# RENESAS TECHNICAL UPDATE

製品分類	MPU&MCU	発行番号	TN-SH7-A544A/J	Rev.	第1版
題名	SH7046 シリーズ、SH7047 シリーズ、 SH7104/05/06/07/08/09 のモータ管理タイム(MMT)の デッドタイムに関する制限事項		情報分類	技術情報	
適用製品	・SH7046 シリーズ ・SH7047 シリーズ ・SH7104/05/06/07/08/09	対象ロット等  全ロット	関連資料	・SH7046 シリーズ ハードウェアマニュアル (ADJ-602-252B 第3版) ・SH7047 グループ ハードウェアマニュアル (RJJ09B0154-0200Z Rev.2.00)

図.本制限事項が該当する領域

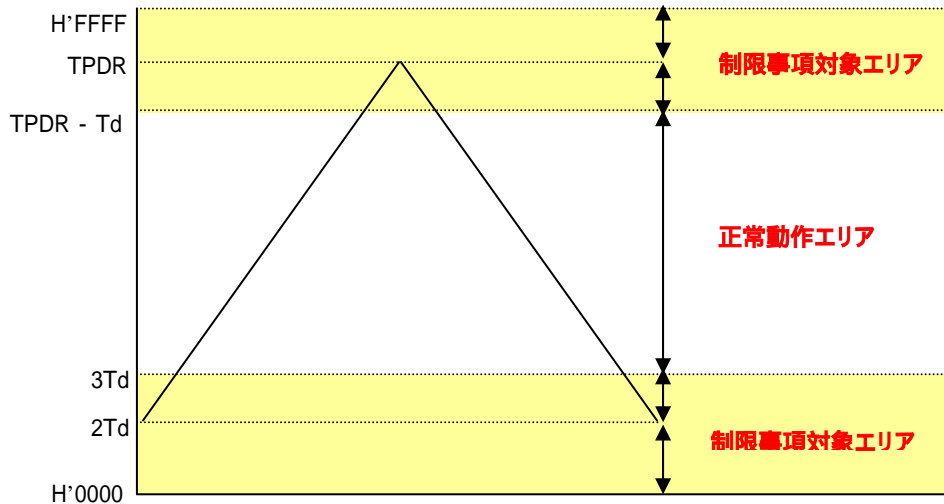
デッドタイム(ノンオーバーラップタイム)がタイマデッドタイムレジスタ(MMT\_TDDR)に設定された値より短い、または消失した  
(0 になった)PWM 波形が出力されることがあります。

MMT がカウントアップ・ダウン動作を繰り返しているとき(TCNR レジスタの CST ビットが 1 の状態)に、カウンタ停止動作  
(TCNR レジスタの CST ビットのクリア)を行い、再びカウントスタートさせた時

デッドタイムが短縮(または消失)したPWM波形が出力されるのは、下図に示した制限事項対象エリアにTGRU(または、TGRV、またはTGRW) (デューティ)が設定された場合です。なお、U相、V相、W相の各相それぞれで対象となります。

本件を回避するためには下記 A、B、C のうち、いずれかを実行してください。

- A. CST ビットを 1 にセットし、MMT のカウント動作を開始した後は CST ビットのクリアを行わないで下さい。CST ビットのクリアを行う場合は、再び、CST ビットを 1 にセットしないで下さい。
- B. CST ビットのセット クリア 再セット動作を行う場合は下記手順により、クリア 再セットを実行してください。  
 ピンファンクションコントローラ(PFC)で PWM 出力端子を汎用入力ポートに設定してください。  
 全バッファレジスタ(TBRU、TBRV、TBRW)のフリー動作アドレスに H'0000 を設定して下さい。  
 設定されたデッドタイム期間が経過後、TCNR を H'00 にして CST ビットを 0 にクリアして下さい。  
 再び、CST ビットを 1 にセットしてください。
- C. CST ビットのセット クリア 再セット動作を行う場合は下記手順により、クリア 再セットを実行してください。  
 TCNR の CST ビットを 0 にクリアしてカウント動作を停止して下さい。  
 ピンファンクションコントローラで PWM 出力端子を汎用入力ポートに切り換えてください。  
 モジュールスタンバイコントロールレジスタ 2(MSTCR2)の MSTP14 ビットを 0 にクリアして、モジュールスタンバイモードに遷移させて MMT の内部状態を初期化して下さい。  
 すぐに MSTP14 ビットを 1 にセットし、モジュールスタンバイモードから復帰させて、MMT の初期化および端子の初期化を再度実行して下さい。  
 TCNR の CST ビットを 1 にセットしてカウント動作を再開してください。
